IMPIANTO EOLICO NEI COMUNI DI SENEGHE E NARBOLIA

POTENZA MASSIMA IN IMMISSIONE DI 75 MW
 COMPRENSIVA DI SISTEMA DI ACCUMULO INTEGRATO DA 15,60 MW

OGGETTO STUDIO DI IMPATTO AMBIENTALE	TITOLO RISCONTRI ALLE OSSERVAZIONI				
PROGETTAZIONE I.A.T. CONSULENZA E PROGETTI S.R.L. ING. GIUSEPPE FRONGIA	<table border="0"> <tr> <td data-bbox="821 1503 1109 1854"> GRUPPO DI PROGETTAZIONE Ing. Giuseppe Frongia (coordinatore e responsabile) Ing. Marianna Barbarino Ing. Enrica Batzella Pian.Terr. Andrea Cappai Ing. Gianfranco Corda Ing. Paolo Desogus Pian. Terr. Veronica Fais Ing. Gianluca Melis Ing. Andrea Onnis Pian. Terr. Eleonora Re Ing. Elisa Roych Ing. Marco Utzeri </td> <td data-bbox="1125 1503 1482 1854"> CONTRIBUTI SPECIALISTICI Ce.Pi.Sar (Chiroterrofauna) Ing. Antonio Dedoni (acustica) Dott. Geol. Maria Francesca Lobina (Geologia) Agr. Dott. Nat. Nicola Manis (Pedologia) Dott. Nat. Francesco Mascia (Flora) Dott. Nat. Maurizio Medda (Fauna) Dott. Matteo Tatti (Archeologia) Dott.ssa Alice Nozza (Archeologia) </td> </tr> </table>	GRUPPO DI PROGETTAZIONE Ing. Giuseppe Frongia (coordinatore e responsabile) Ing. Marianna Barbarino Ing. Enrica Batzella Pian.Terr. Andrea Cappai Ing. Gianfranco

Figura 2.1: Modifiche del progetto con ID_VIP: 10102

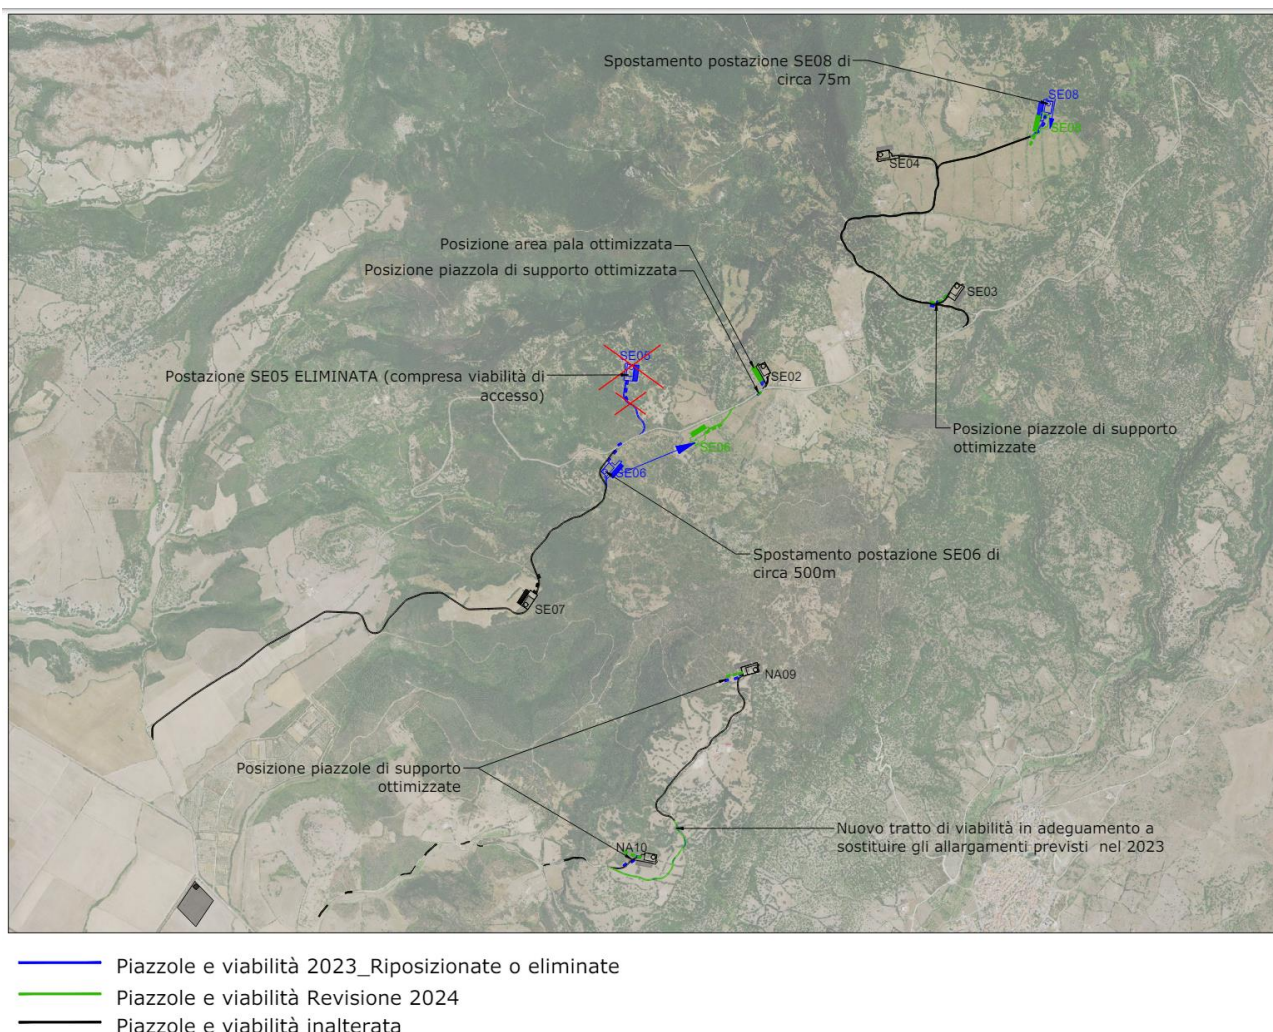
Nell'ambito di questo processo, avuto riguardo dei pareri rilasciati dalla Soprintendenza speciale per il PNRR (nota prot. MASE n. 0167450 del 18/10/2023) e dalla Regione Sardegna – Direzione Generale dell'Ambiente (Prot. Uscita n. 26358 del 08/09/2023) nonché delle osservazioni degli altri interlocutori istituzionali coinvolti nel procedimento di VIA, la Proponente ha positivamente valutato la possibilità di apportare alcune modifiche all'originario layout, orientate a mitigare le potenziali interazioni indirette dei proposti aerogeneratori con il patrimonio culturale riconosciuto nell'area e contenere l'interessamento di superfici a copertura boscata.

- La postazione eolica SE08 è stata ricollocata, verso sud, di circa 75 m al fine di rispettare una distanza maggiore dal Nuraghe Mollusu (circa 255m con la nuova configurazione di layout);

- La postazione SE06 è stata spostata, verso est, di circa 529 m al fine di distanziarsi maggiormente dall'area dell'insediamento "Ampudditta";
- La postazione eolica SE05 è stata eliminata al fine di tutelare il materiale archeologico trovato in dispersione a seguito delle ricognizioni sul campo. L'eliminazione della postazione SE05 permette di non intaccare libera l'area caratterizzata da praterie naturali con alta frequenza di orchidaceae (es. *Ophrys bobyliiflora*, *Ophrys corsica*, *Anacaptis longicornu*), sviluppate su suoli ad alta pietrosità/rocciosità (habitat Direttiva 92/43 CEE 6220*) e, dove di osservavano frequenti le endemiche *Crocus minimus* e *Ornithogalum corsicum*. A mosaico, inoltre lembi di formazioni boschive a *Quercus suber* e relativa vegetazione di sostituzione, da riferire all'associazione *Galio scabri-Quercetum suberis*;

- L'intero layout è stato ottimizzato in termini di riposizionamento delle aree di stoccaggio pale, piazzole per il montaggio delle gru e aree di cantiere così da minimizzare ulteriormente i movimenti terra e, dove tecnicamente fattibile, escludere il più possibile la vegetazione interferente.

Figura 3 - Rapporti percettivi tra il progetto e l'areale vincolato SITAP 200079

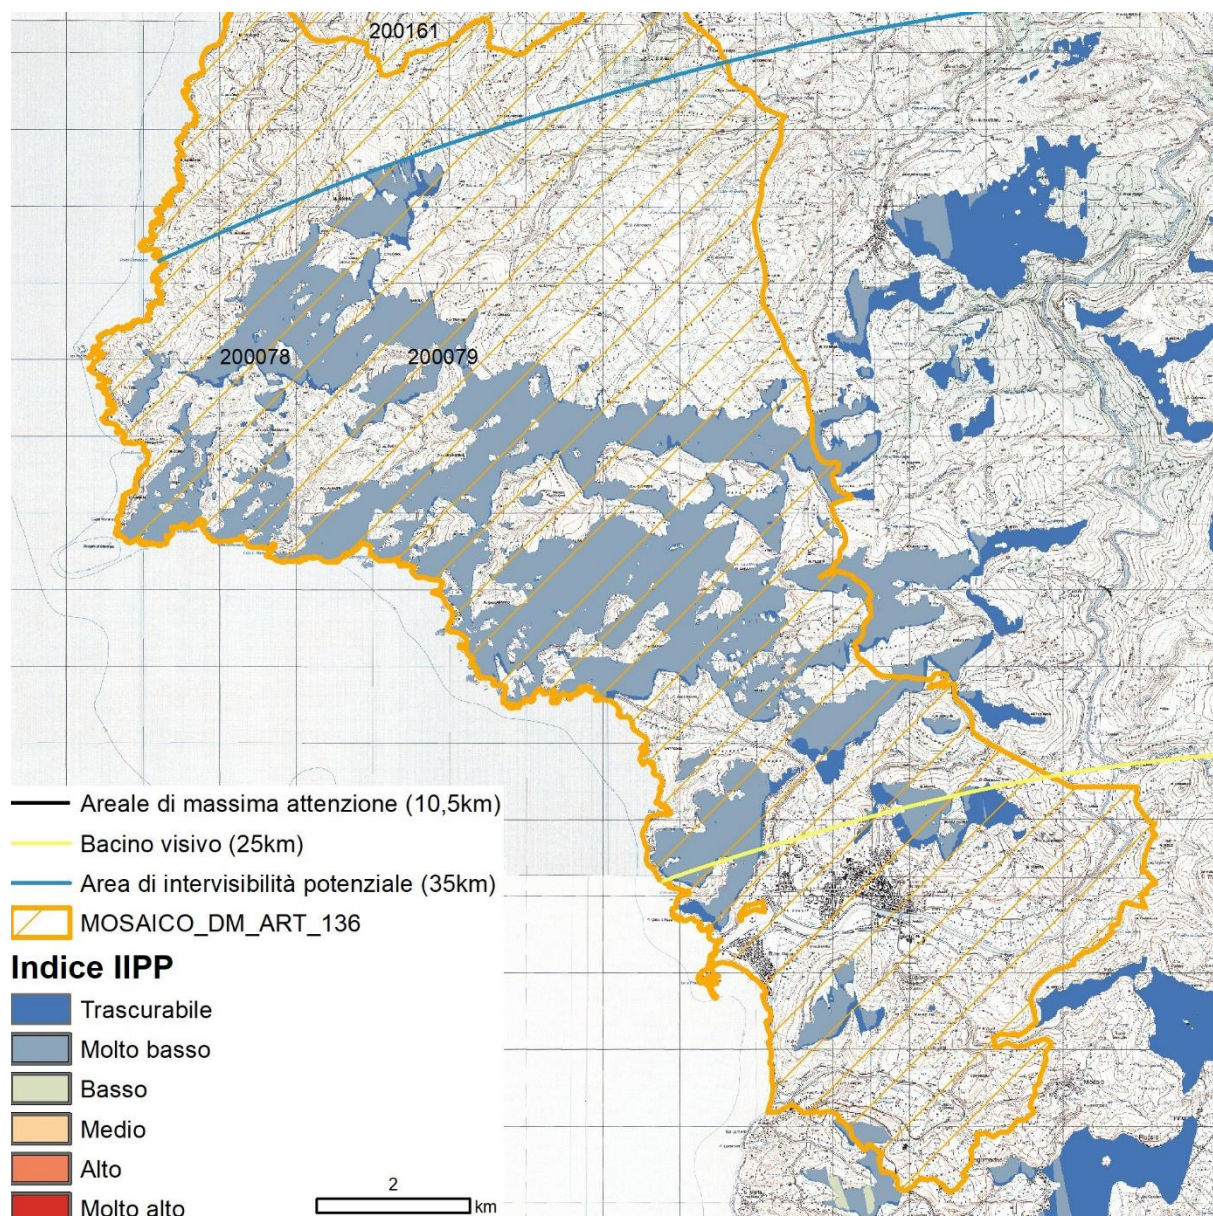
Si cita il Servizio Tutela del Paesaggio che afferma come “verrebbero modificate le visuali consolidate di zone vincolate panoramicamente” indicando una serie di areali vincolati con specifico Decreto di cui si elencano nel seguito le caratteristiche e i rapporti con il progetto:

sinuoso sviluppo del Temo verso la foce, in zona in parte pianeggiante". A questo riguardo, valutato che l'intero areale vincolato si trova tra i 20 e i 35km di distanza dalle opere in progetto, che l'indicatore di Intensità Percettiva Potenziale presenta valori minimi (classi di IIPP molto basso o trascurabile) e soprattutto che la visuale degli elementi territoriali citati nel Decreto non può essere intaccata dalla presenza dell'impianto in progetto, può dirsi che le relazioni percettive tra l'areale tutelato ed il parco eolico in esame risultano alquanto sfumate;
